（ 仮 称 ） 森 町 風 力 発 電 事 業 環 境 影 響 評 価 方 法 書

補 足 説 明 資 料

令和6年10月

森風力開発株式会社

図 1 風力発電機の外形図

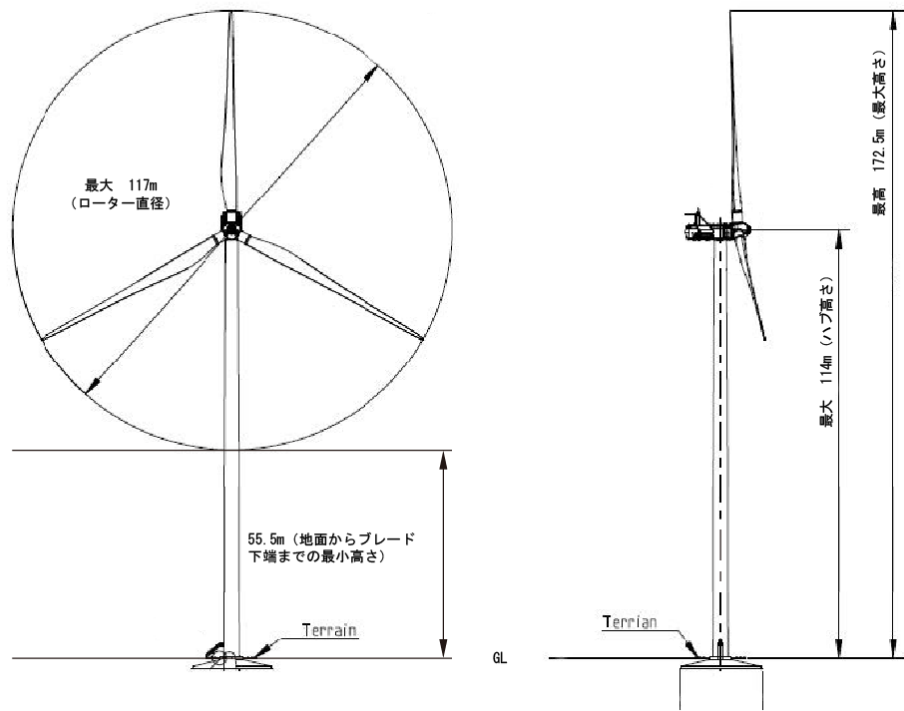
- ・風力発電機の概略図について、ロータ直径とハブ高度の比がだいたい実機に近くなるように記載をお願いします。この比が異なると視覚的な印象が大分異なります。この図の場合ロータ半径と地面からブレード下端までの高さがだいたい同じではないでしょうか。
- ・基礎構造図の右側の図で基礎の直径は約 18500 ではないでしょうか。

修正した風力発電機の概略図を図 1 にお示しいたします。また、基礎構造図についてはご指摘のとおり、直径約 18,500mm でございました。修正した図は図 2 のとおりです。標準的な形状、寸法での基礎構造図をお示ししており、本事業で使用する基礎構造については、今後の地質調査等の結果を踏まえて決定いたします。

図3 対象事業実施区域及びその周囲における風力発電事業

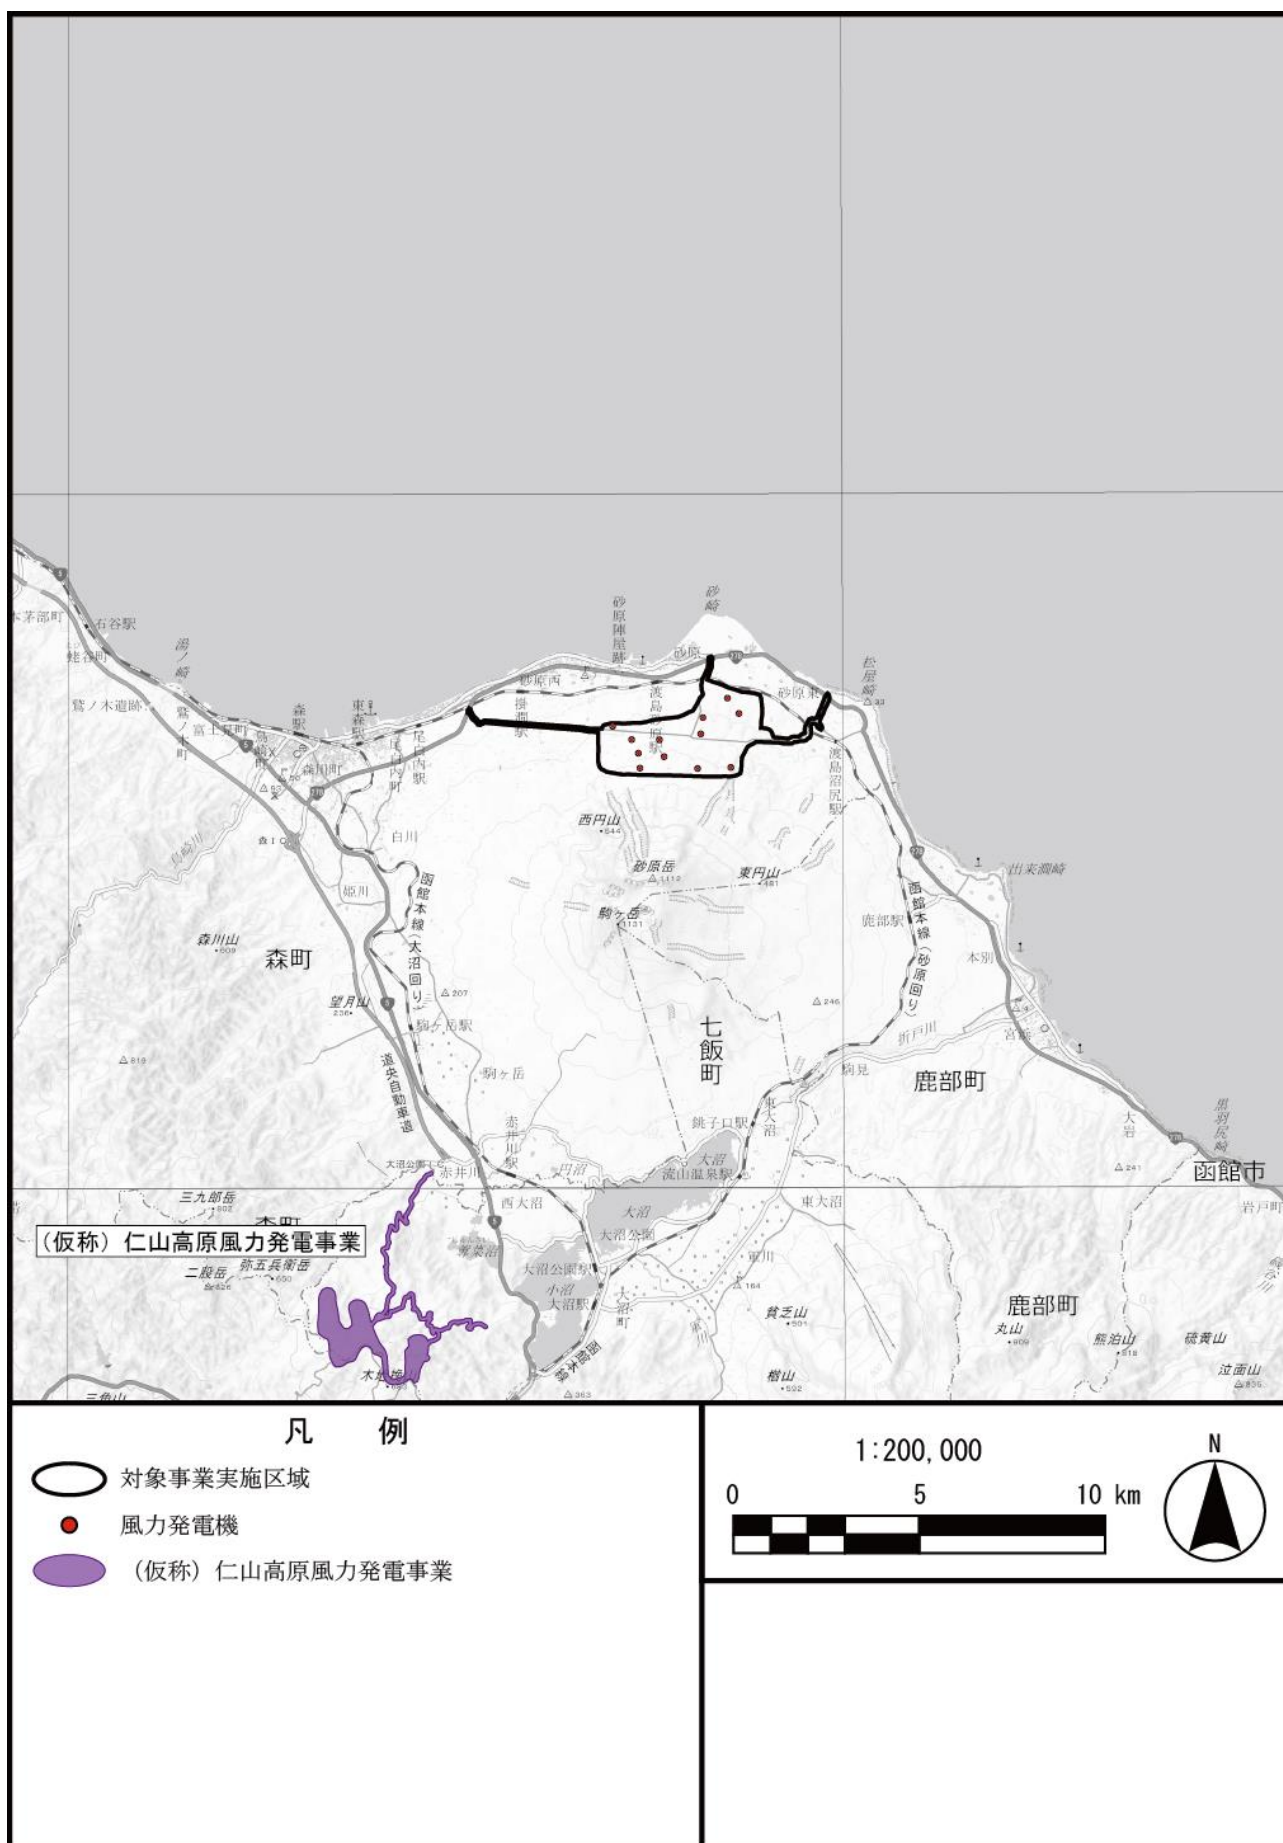
「対象事業実施区域及びその周囲における他の風力発電事業は、図 2. 2-1 (1) の中に存在しない。」としていますが、（仮称）仁山高原風力発電事業が入るのではないのでしょうか。

本事業の方法書の届出（3 月 13 日）時点では、（仮称）仁山高原風力発電事業の方法書が公開されていなかったため記載しておりませんでした。ご指摘のとおり、本事業の対象事業実施区域から約 12km の地点に該当事業がございます。2 事業の位置関係は図 3 のとおりです。

図4 風況の状況

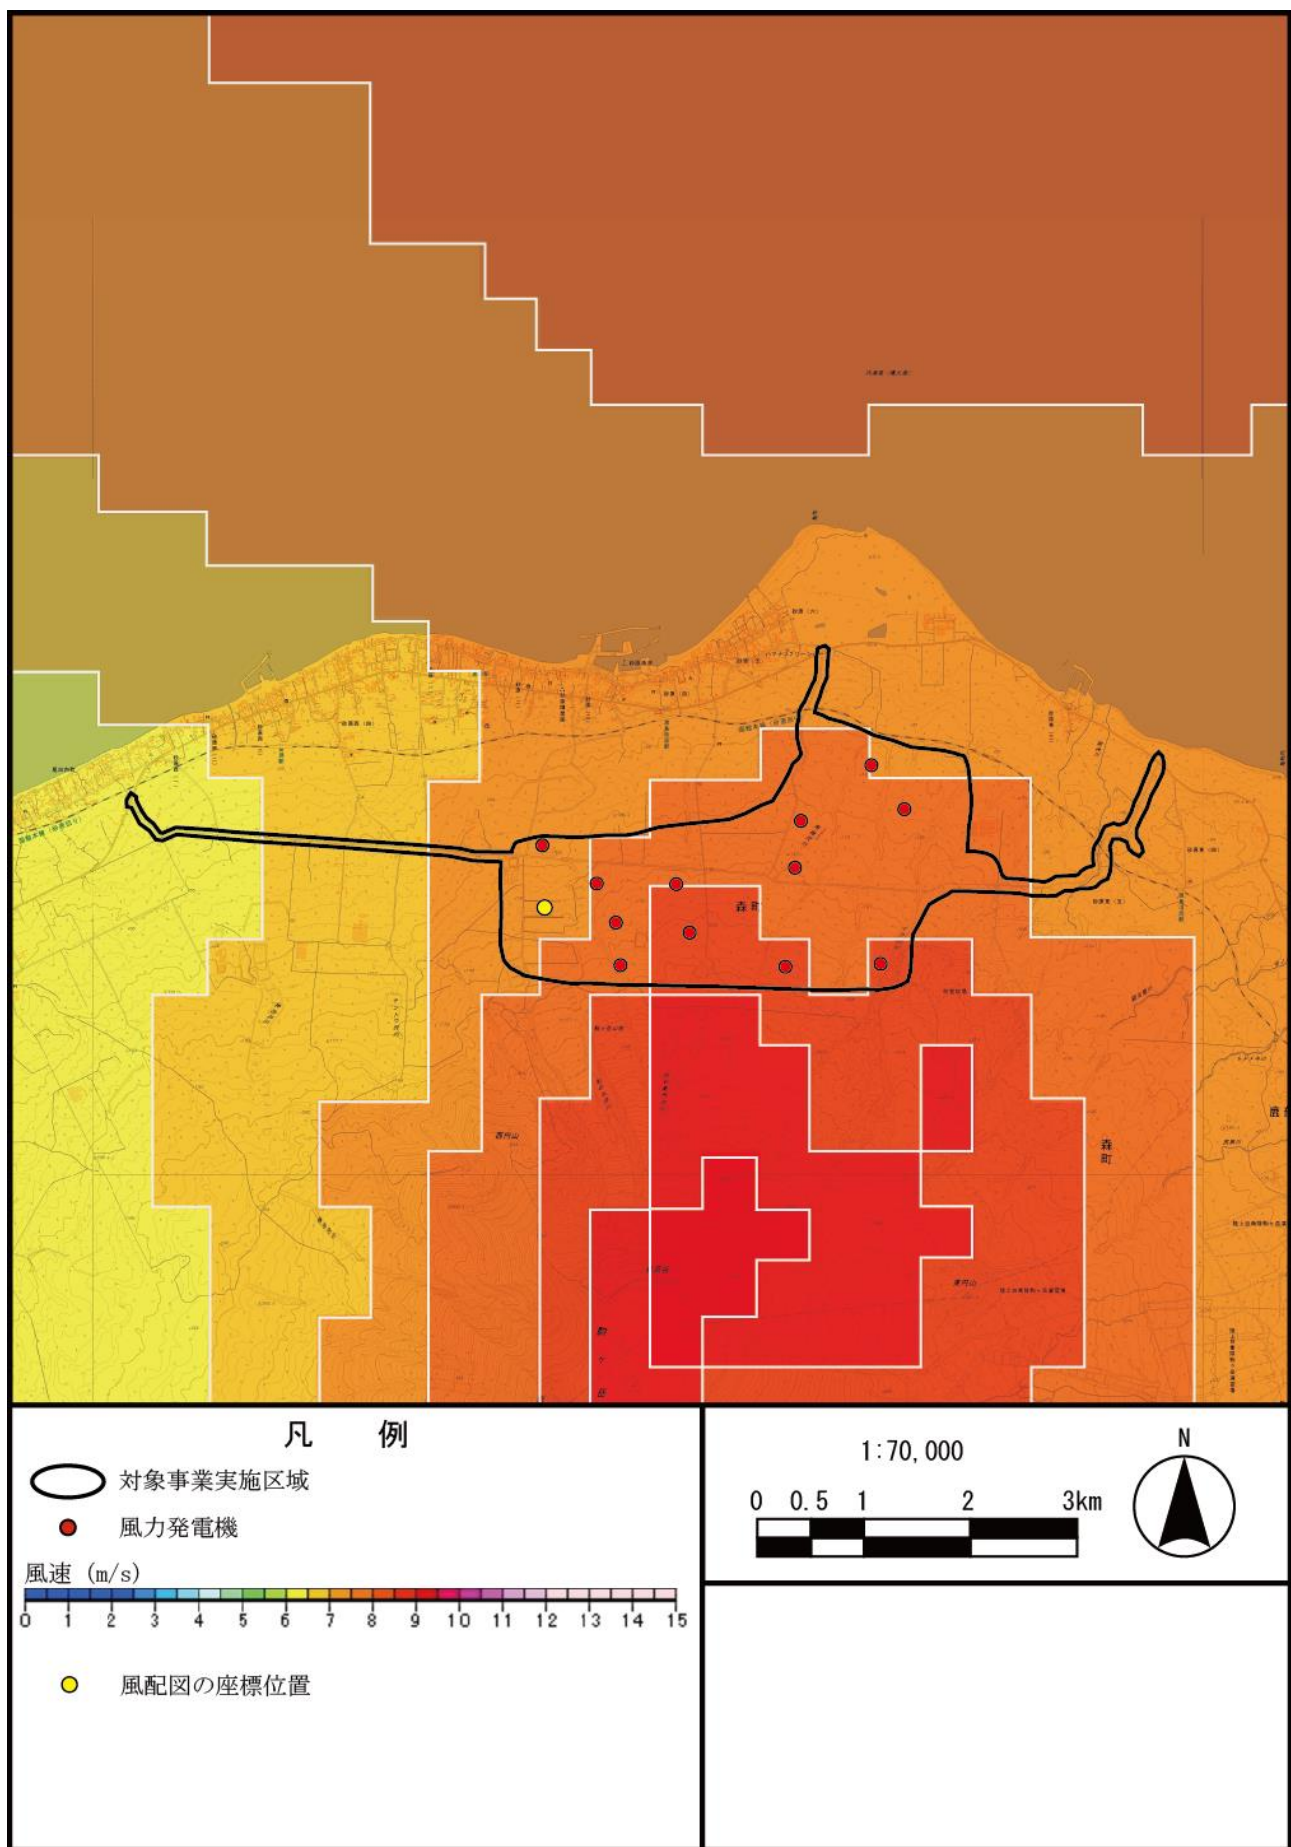
図の右上にある風配図等の位置は図のどこになるでしょうか。

風配図の取得位置を追記した図は図 4 のとおりです。

図5 表流水の取水地点

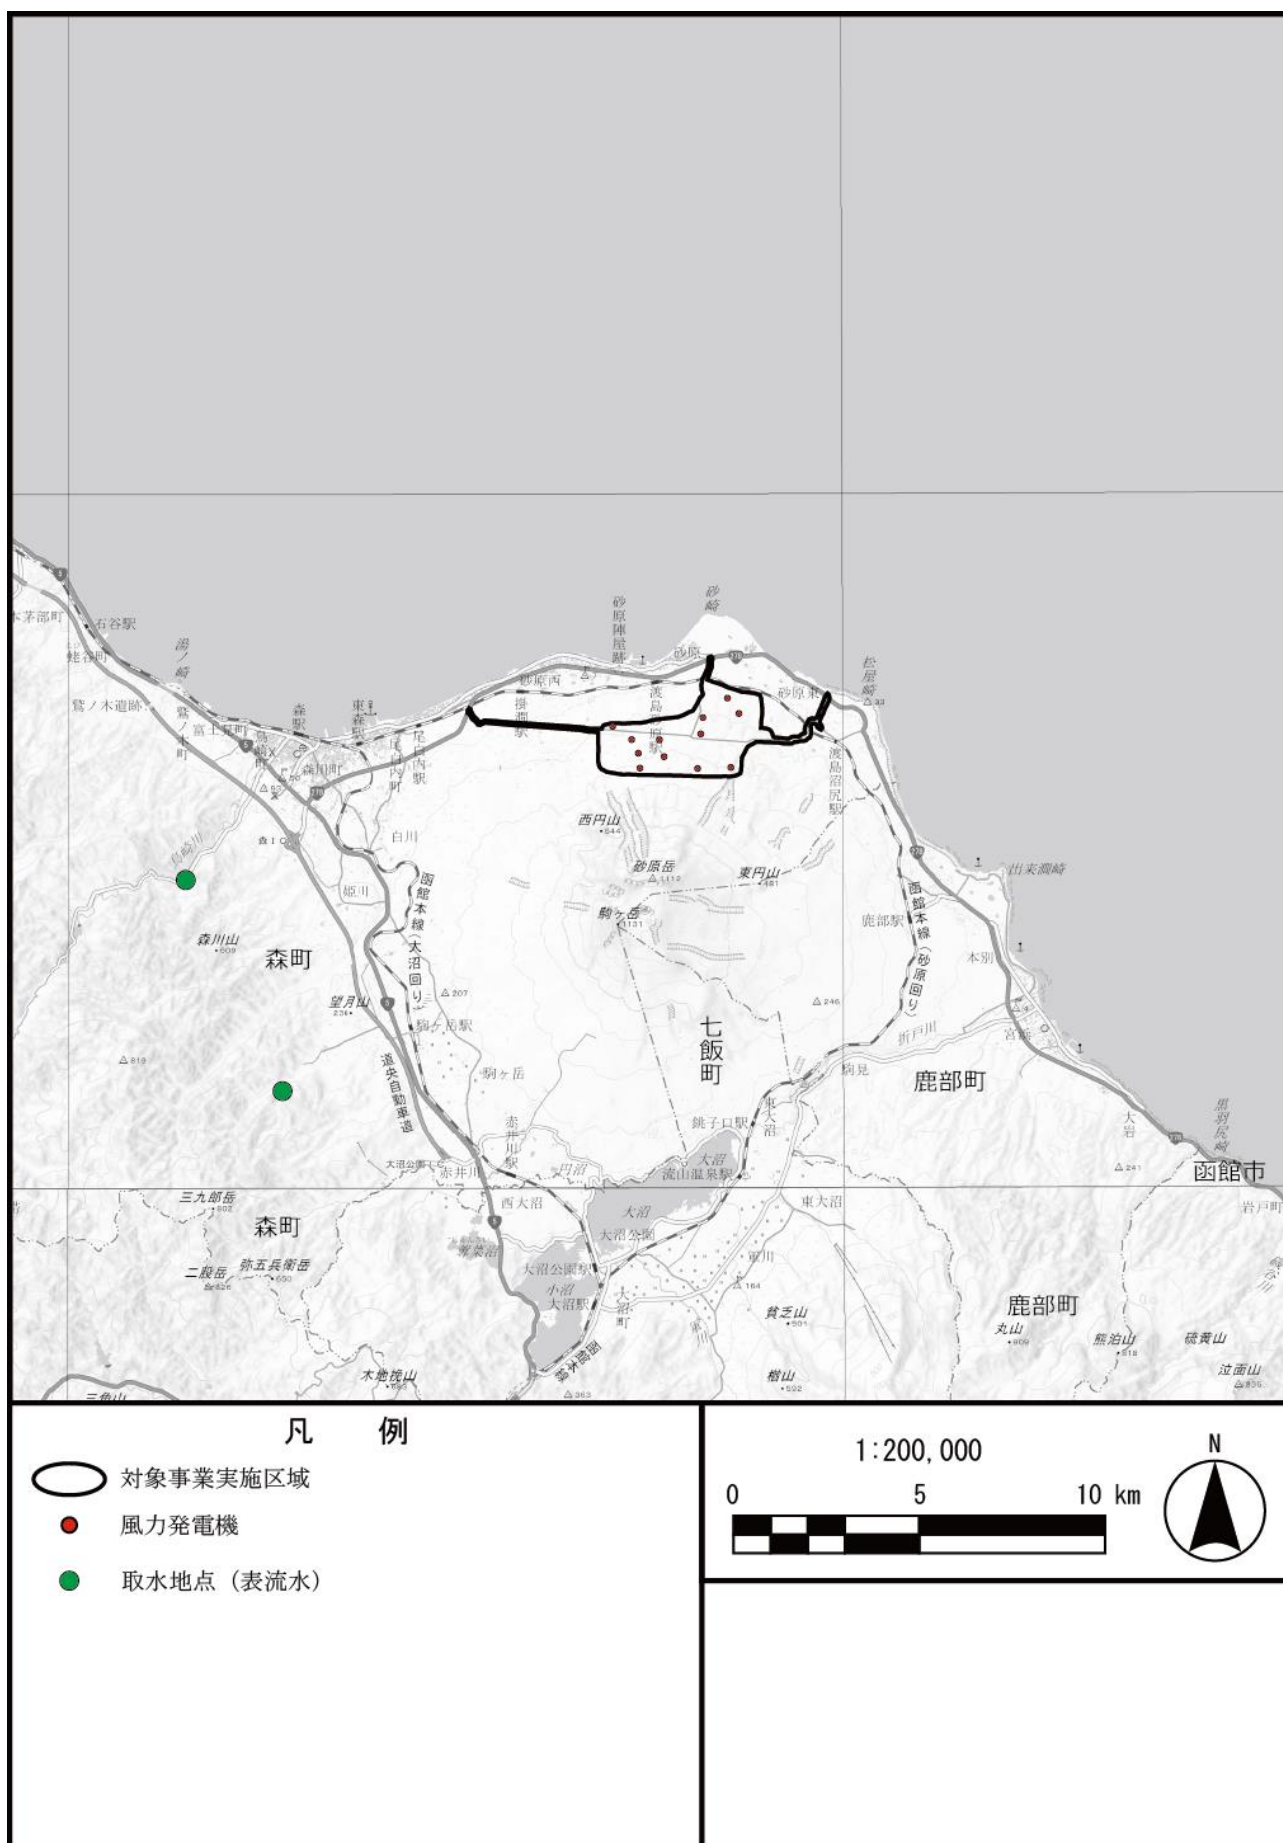
対象事業実施区域との位置関係を分かりやすく理解するために、ご回答いただいた取水地点の位置を地図上で示していただきたい。

「森町水道事業経営戦略」（森町、平成 31 年）によると、取水地点（表流水）の位置は図 5 のとおりとなっております。

図6 鳥類ポイントセンサス調査地点

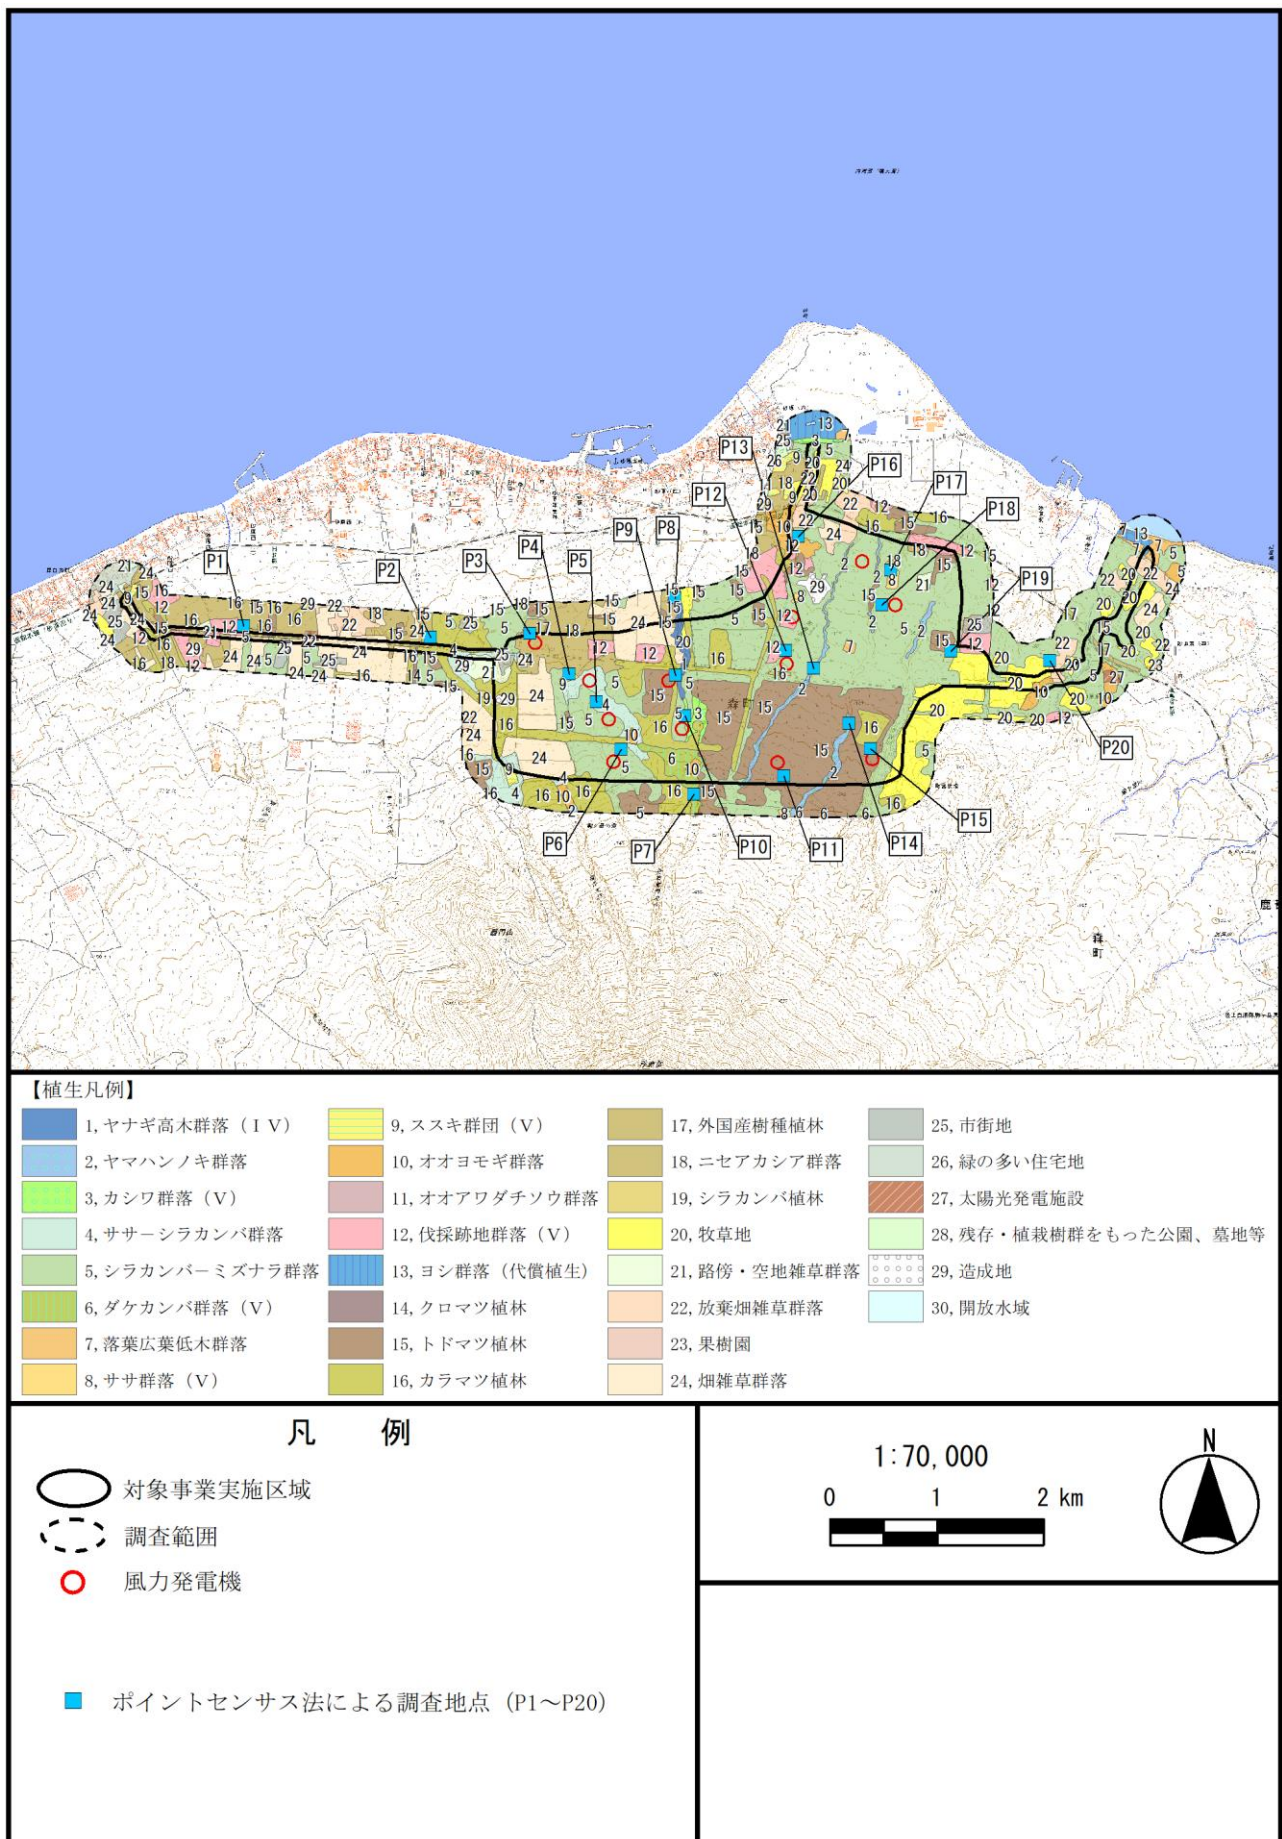
ラインセンサスをポイントセンサスに替えた場合の調査地点図面を作成いただけますか。

ラインセンサスをポイントセンサスに替えた場合の調査地点図面を作成いただけますか。

図 6 にてお示しいたします。

図 6 にてお示しいたします。
